# Wichtige Information

Motorbaureihe OM 500

**Neue Zylinderkopfdichtung Elring Nr. 066.720**  
Serienmäßig im Einsatz ab Motor Nr. 357749

Zylinderkopf mit ausgefrästen Nuten

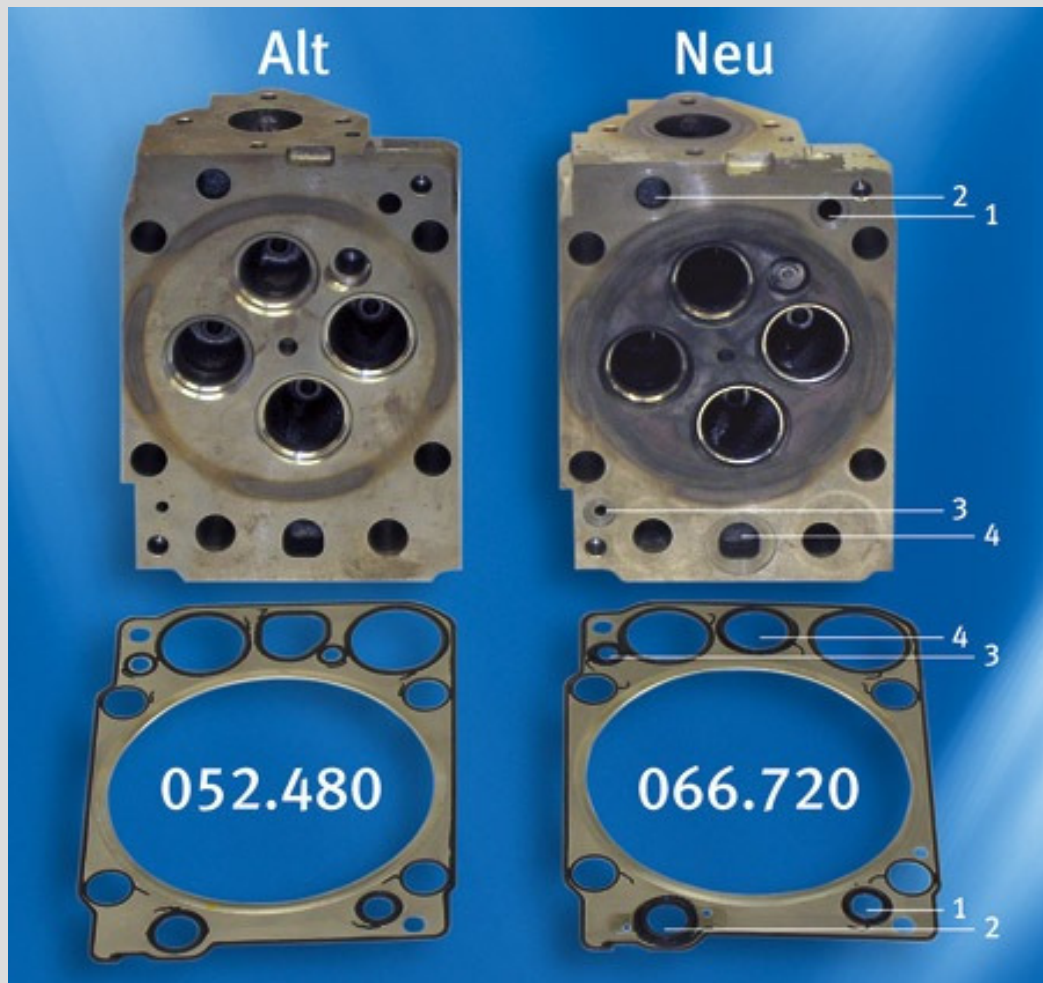
Im Gegensatz zu den bisherigen Zylinderköpfen, deren induktiv gehärtete Dichtfläche eine Ebene war, besitzen die neuen Zylinderköpfe an den Wasser und Drucköldurchgängen eine ausgefräste Nut. Speziell für diese neuen Zylinderköpfe wurde eine konstruktiv angepasste Zylinderkopfdichtung entwickelt. Ihr Vorteil: Das Dichtpotenzial ist verbessert und voll ausgeschöpft. Schutz durch Dichtlippe.

Markante Unterscheidungsmerkmale sind die elastomeren Dichtlippen, die im Bereich der Wasser und Drucköldurchgänge ca. 3 mm höher sind. Am kritischen Wasserdurchgang (Zylinderkopf-Auspuffseite) ist die elastomere Dichtlippe mit einem zusätzlichen Metallschutzring versehen.

Rechts:  
Zylinderkopf mit ausgefrästen Nuten  
Aufbau der Zylinderkopfdichtung mit erhöhten elastomeren Dichtlippen:  
1 - Öldurchgang  
2 - Wasserdurchgang: elastomere Dichtlippe mit zusätzlichem  
Metallschutzring  
3 - Drucköldurchgang  
4 - Wasserdurchgang

**Keinesfalls** darf die neue Zylinderkopfdichtung 066.720 mit ebenen Zylinderköpfen verbaut werden. Dies führt zum Motorschaden.

Prüfen Sie unbedingt vorher genau, ob die Nummer der Zylinderkopfdichtung zur Motornummer passt. Da die Zylinderkopfdichtungen (alt Elring Nr. 052.480 und neu Elring Nr. 066.720) optisch sehr ähnlich aussehen, kann es zu Verwechslungen kommen.

Als komplette Einheit kann die Kombination „neuer Zylinderkopf mit ausgefrästen Nuten“ plus „neue Zylinderkopfdichtung Elring Nr. 066.720“ rückwirkend in ältere Motoren (vor Motornummer. 357749) eingebaut werden.
